女川原子力発電所 2 号炉 審査資料	
資料番号	02DS-4-1(改 3)
提出年月日	2023 年 12 月 19 日

女川原子力発電所 2 号炉
設置許可基準規則等への適合性について
(固体廃棄物処理系固化装置の固化材変更等)

2023 年 12 月
東北電力株式会社

第 2.5-3 図 地下一階機器配置図

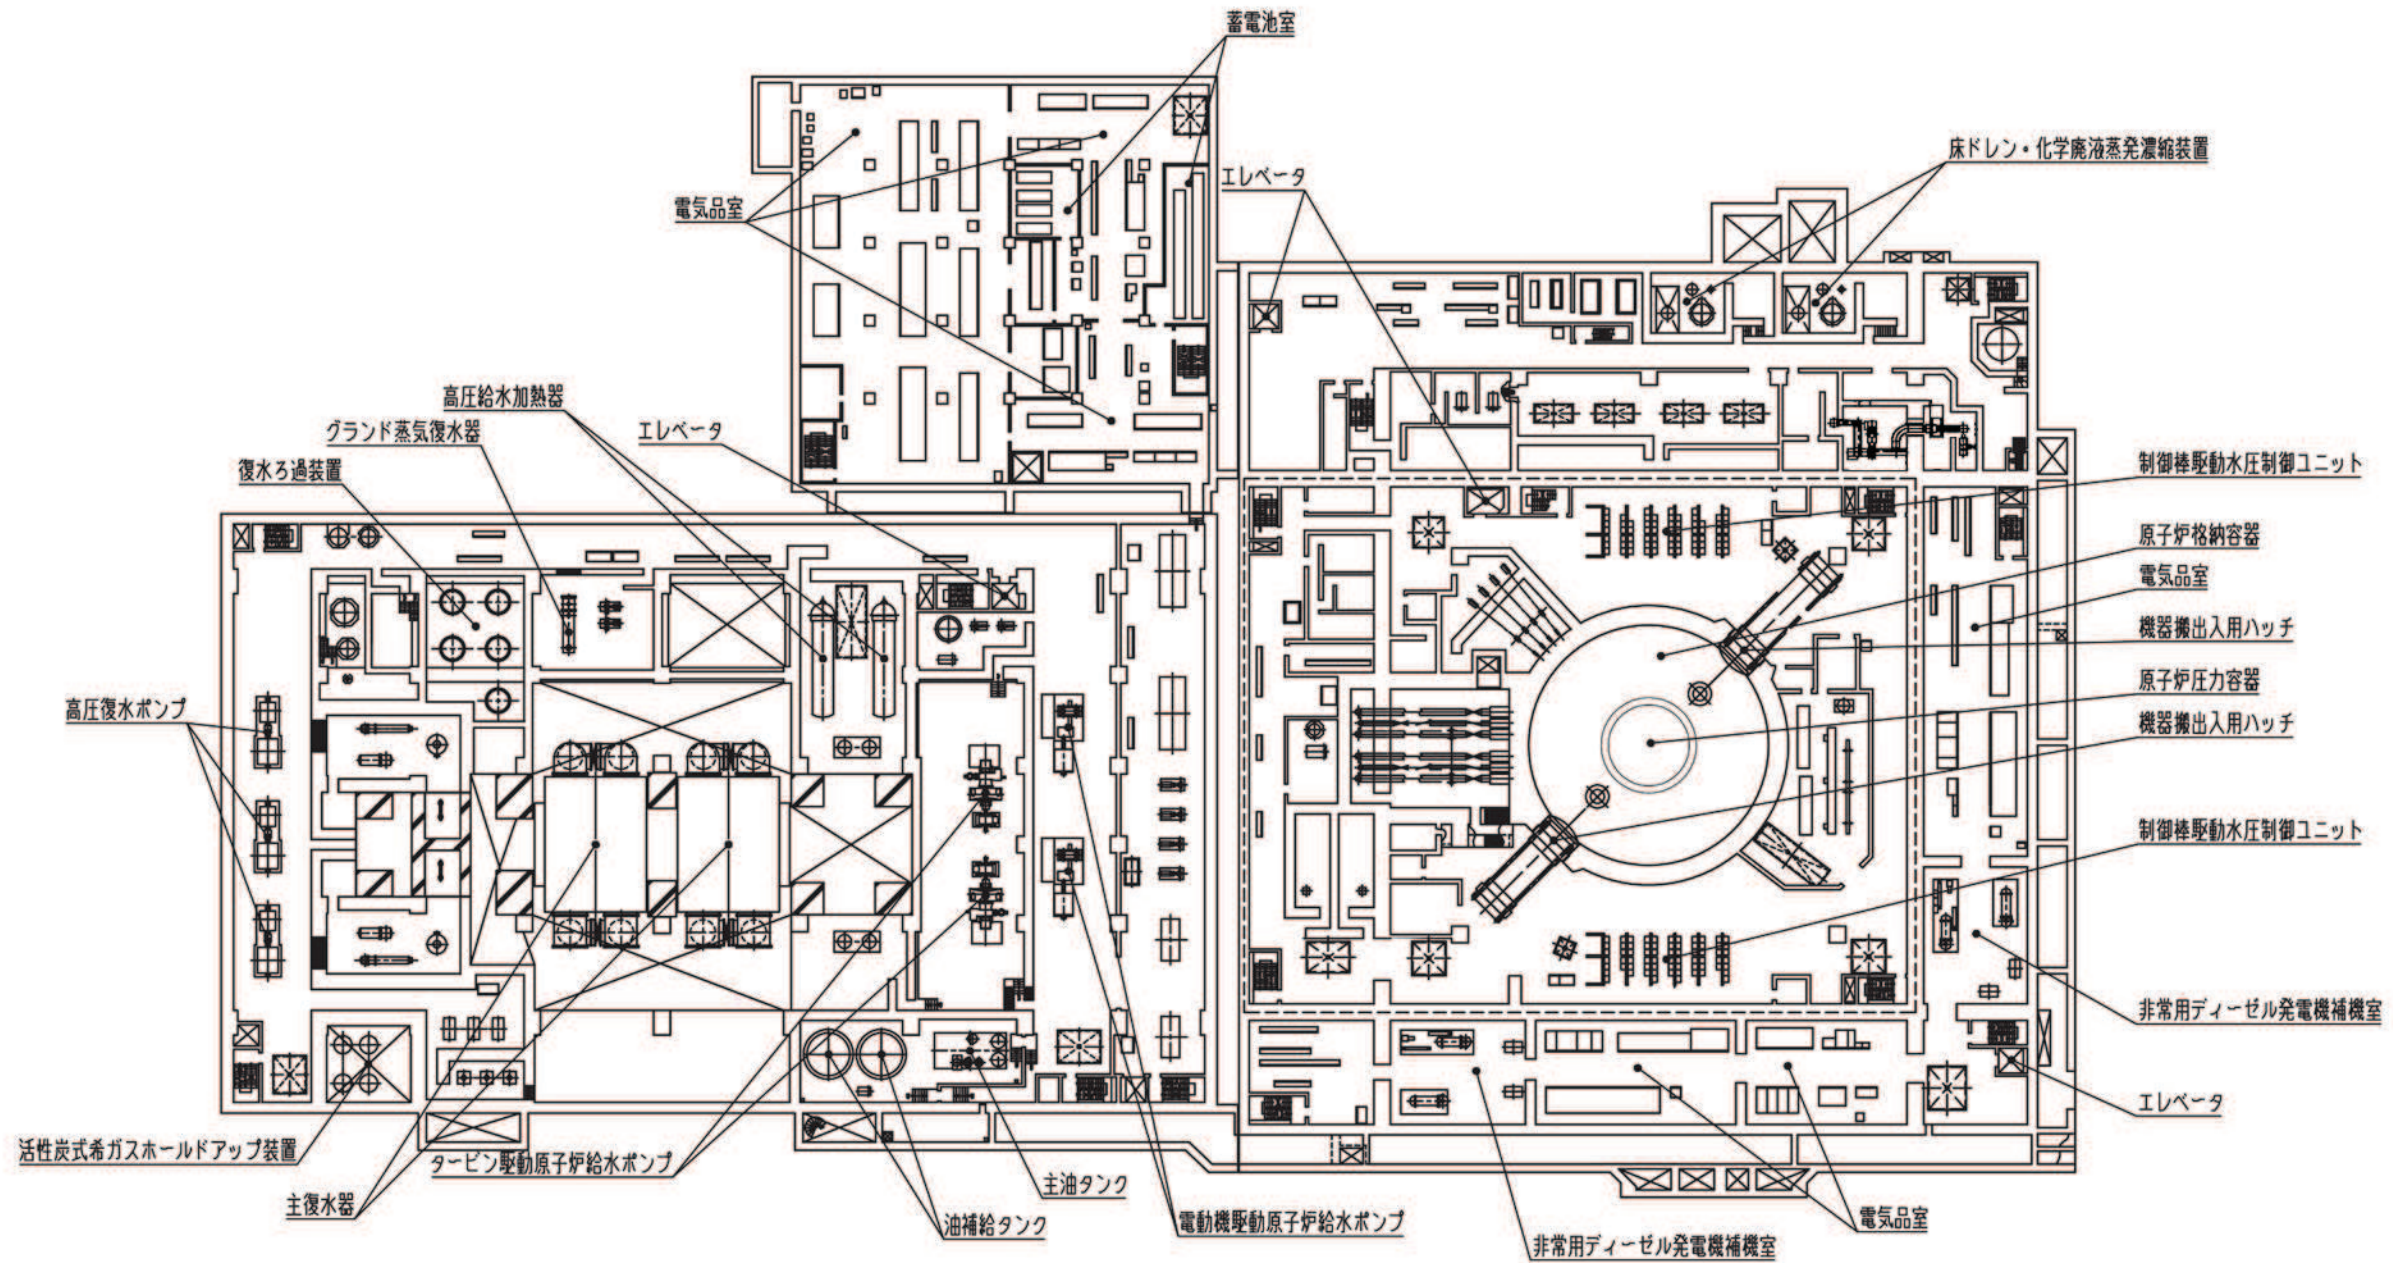
「第 2.5-3 図 地下一階機器配置図」及び「第 2.5-4 図 一階機器配置図」を以下のとおり変更する。

第 7.3-1 図 固体廃棄物処理系系統概要図

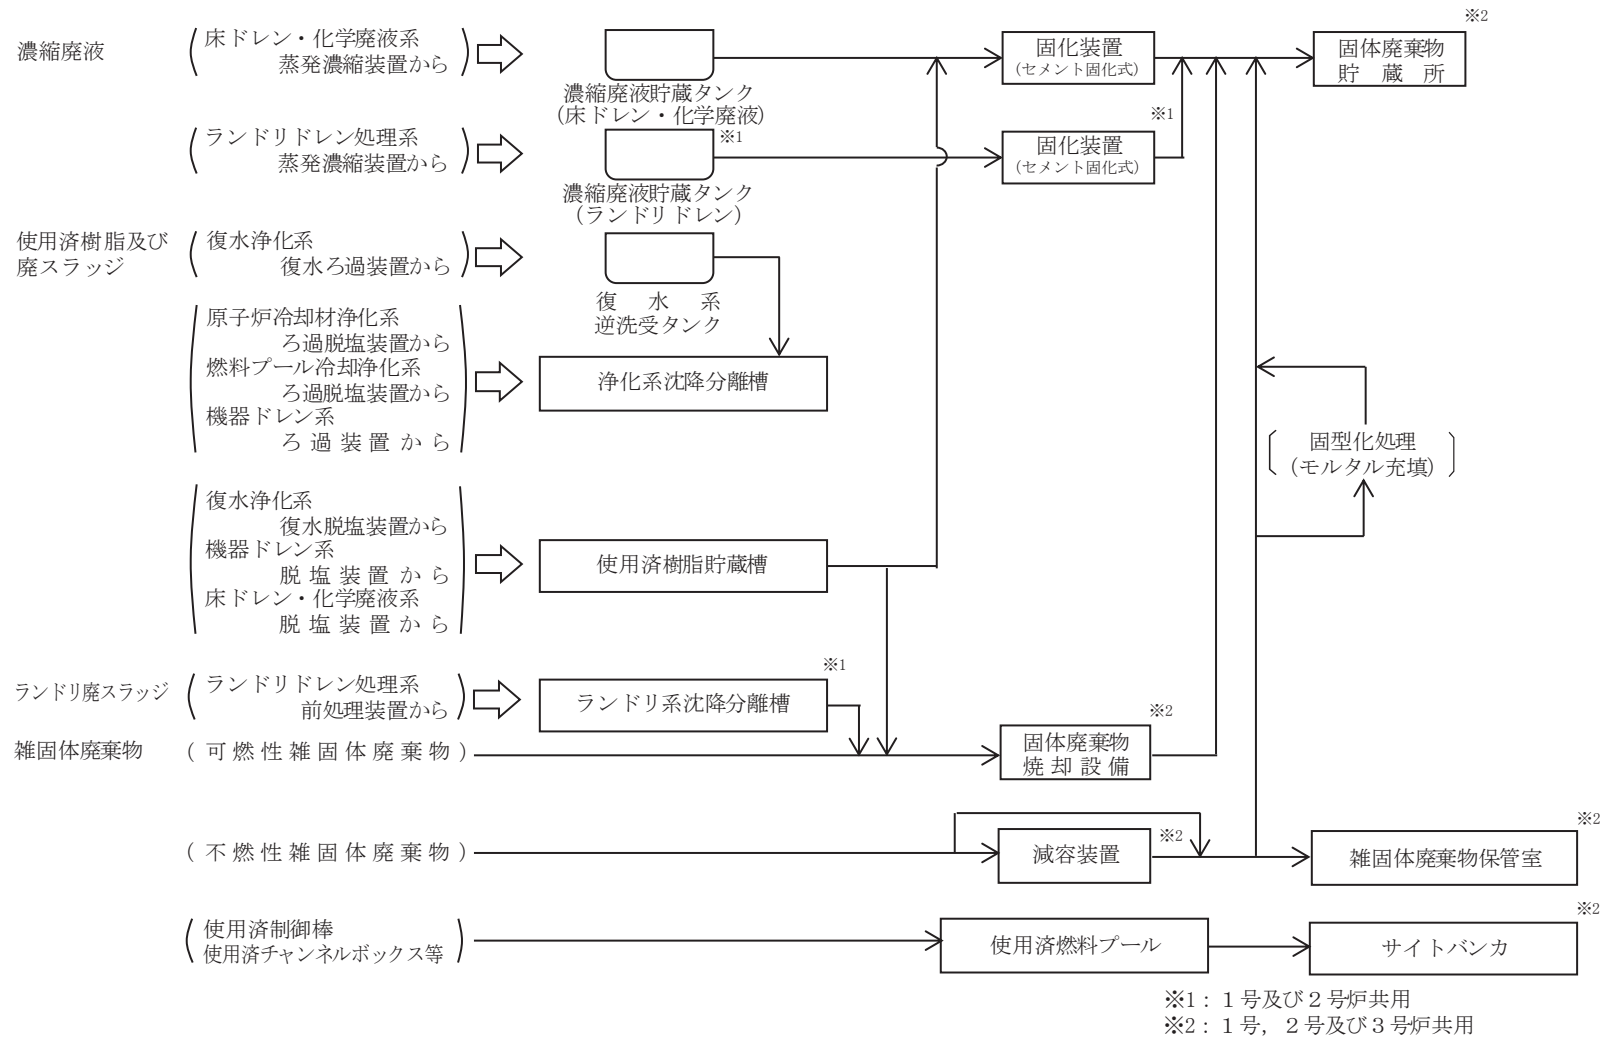
「第 7.3-1 図 固体廃棄物処理系系統概要図」を以下のとおり変更する。
